POR 2000/2006 - Asse 1 - Risorse naturali Misura 1.1 - Azione 5
**"Interventi di adeguamento e completamento degli schemi idrici
e delle relative reti infrastrutturali (FERS) - Realizzazione di
sistemi di collettamento differenziati per le acque piovane."**

PERIZIA SUPPLETIVA E DI VARIANTE n.1

**RELAZIONE TECNICA
e
QUADRO ECONOMICO GENERALE**

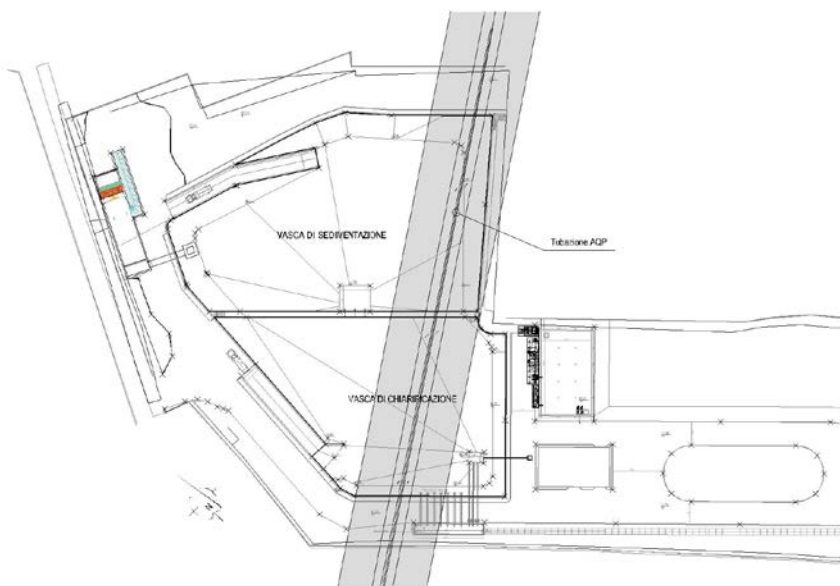
Durante l'esecuzione dei primi lavori di scavo e precisamente in data 17.11.2010, sono state rinvenute inaspettatamente ed imprevedibilmente n.2 condotte in acciaio del diametro DN200 e DN450, tanto perché le stesse non hanno trovato un riscontro concreto, sia dal punto di vista territoriale (*non esistevano elementi che segnalavano la presenza di condotte interrato*), sia dal punto di vista cartografico (*cfr. Sistema Informativo Territoriale della Provincia di Lecce*) e catastale (*cfr. stralcio catastale dell'area interessata dalle opere*). Tali condotte, poste ad una quota media di circa 1,85 mt rispetto al piano finito di campagna, sono utilizzate per l'adduzione di acqua cittadina e risultano, pertanto, in proprietà AQP.

Vista la complessità dell'evento e considerato che il tracciato delle condotte rinvenute interferiva in maniera concreta con le previsioni di progetto, quest'Ufficio di Direzione Lavori ha ritenuto di dover sospendere il prosieguo delle opere di scavo, in attesa di poter formulare una possibile soluzione tecnica in grado di consentire la coesistenza della rete di adduzione idrica, con l'intero impianto di smaltimento/trattamento delle acque pluviali cittadine.

Così come si evince dallo schema grafico allegato e come meglio riportato negli elaborati grafici di progetto, le condotte rinvenute durante il corso degli scavi, hanno uno sviluppo rettilineo e distano tra di loro (asse / asse) 760mm.

Con orientamento nord/est – sud/ovest, interessano in maniera consistente sia la vasca posta a monte (*vasca di sedimentazione*), sia la vasca posta a valle (*vasca di chiarificazione*); ciò è dovuto alla necessità di dover inibire, non solo la fascia di insistenza delle condotte (*la cui larghezza è pari a 6,00 mt*), ma anche le ulteriori due fasce di “rispetto” poste a destra ed a sinistra della predetta fascia (*la cui rispettiva larghezza è pari a 10,00 mt*).

Complessivamente, la fascia di area inibita ha una larghezza pari a 26,00 mt.

Infine, si rileva che la lunghezza complessiva del tratto di condotta insistente sull'area oggetto dei lavori, è pari a 146,00 ml.

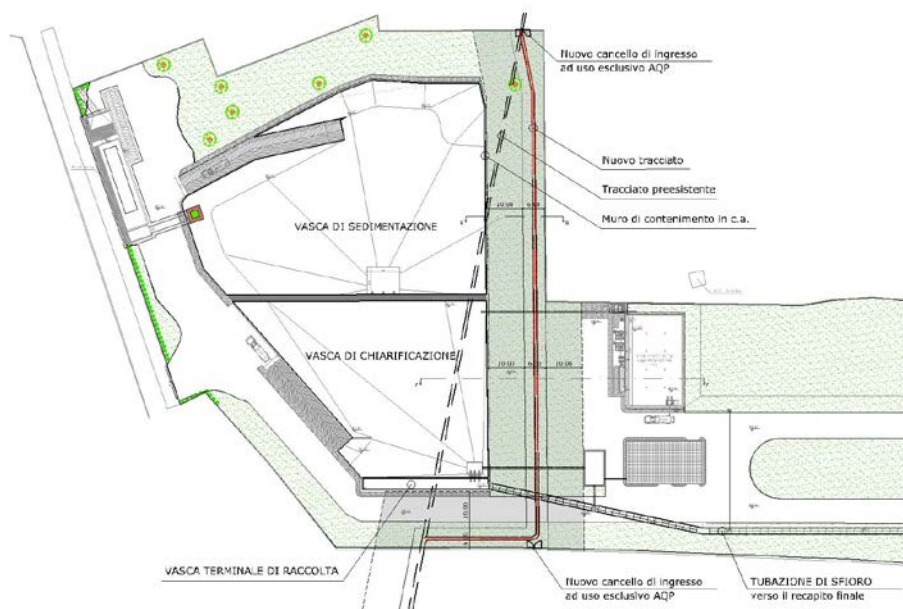
Sulla scorta dei rilievi plano-altimetrici eseguiti ed in accordo con gli Uffici Tecnici della società AQP, quest'Ufficio di Direzione Lavori ha ipotizzato uno spostamento delle condotte sempre nell'ambito dell'area interessata dai lavori, proponendo un “by-pass” da posizionare a ridosso del confine sud/est.

La suddetta soluzione è tale da salvaguardare sia l'area di rispetto appartenente al tracciato delle condotte, sia l'esistenza e la funzionalità delle due vasche che costituiscono una parte essenziale dell'intero impianto di smaltimento/trattamento delle acque pluviali cittadine.

- per entrambe le vasche si è ipotizzata la realizzazione di un muro di contenimento in c.a. lungo tutto il perimetro delle stesse, al fine di poter consentire alle predette vasche il massimo della loro capacità di invaso;
- è stata prevista la realizzazione di n.2 accessi in corrispondenza della recinzione nord/est e sud/ovest. Tali accessi, ad uso esclusivo AQP, avranno la funzione di consentire il passaggio ai rispettivi operatori tecnici per interventi di manutenzione ordinaria e straordinaria nell'ambito della fascia di competenza.

Infine, circa il collegamento tra la "vasca terminale di raccolta" ed il "recapito finale" (*bacino di smaltimento delle acque*), la soluzione progettuale ha previsto la realizzazione di una tubazione interrata posta a quota inferiore rispetto alla quota delle nuove tubazioni idriche (si prevede un franco di circa 140 cm), il tutto nell'ambito di una nuova rimodellazione del terreno, con un approfondimento delle vasche e del bacino di smaltimento delle acque.
